改善箇所説明図

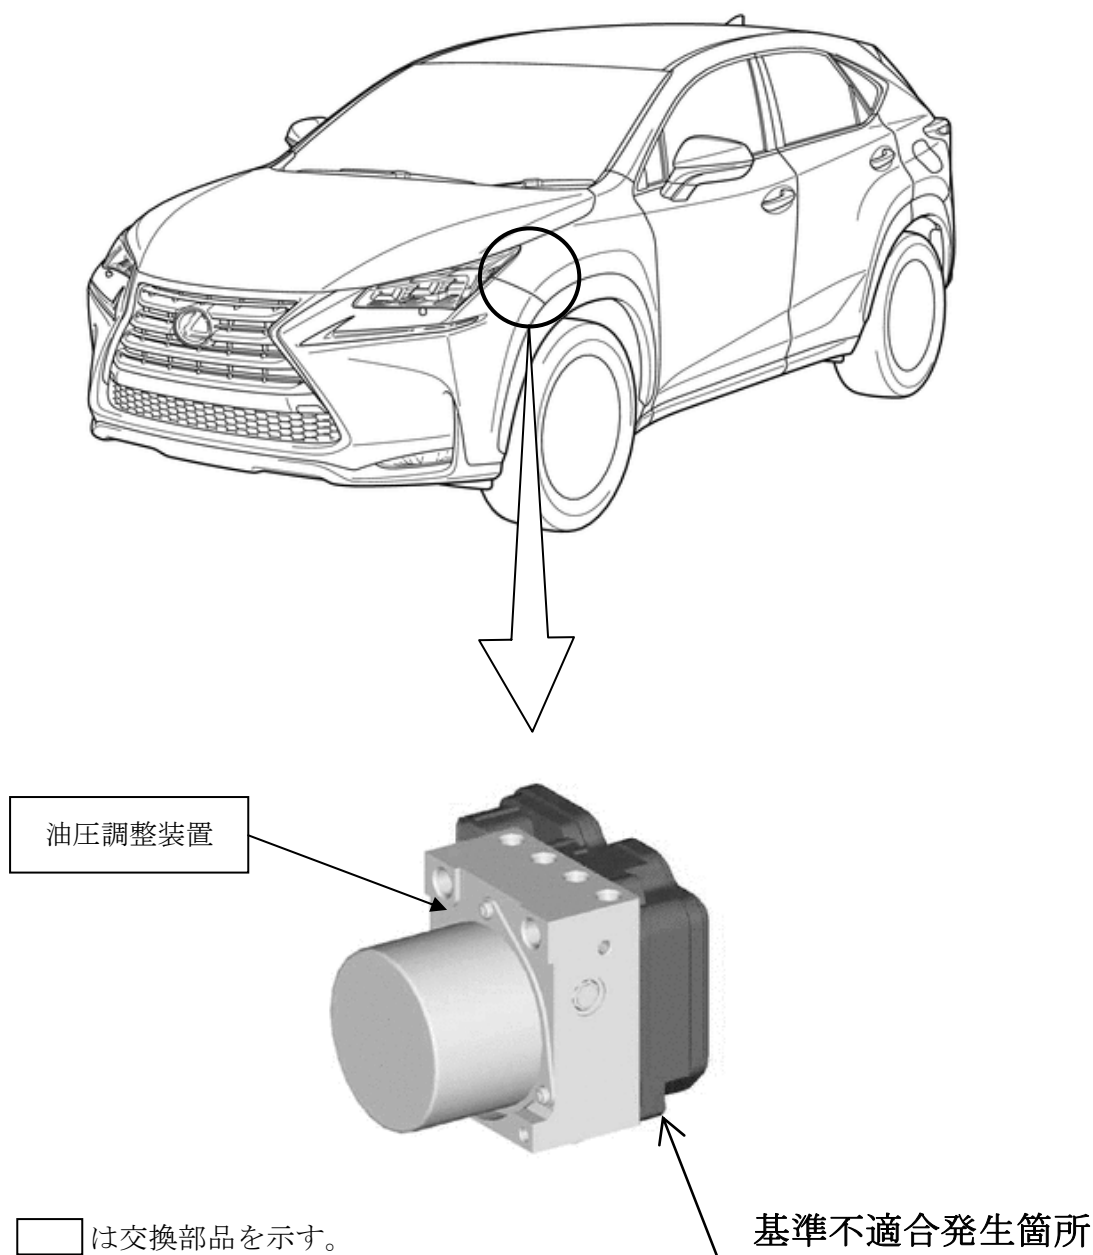
アンチロックブレーキシステム（ABS）の油圧調整装置において、調圧用電磁弁のばらつき補正値が不適切なため、制動時意図どおりに油圧を調整できないものがある。そのため、ABS作動時に走行安定性を損なうおそれがある。

全車両、ABSの油圧調整装置を良品と交換する。

識別：改善済み車両には車台番号打刻の末尾右に黄色ペイントを塗布する。
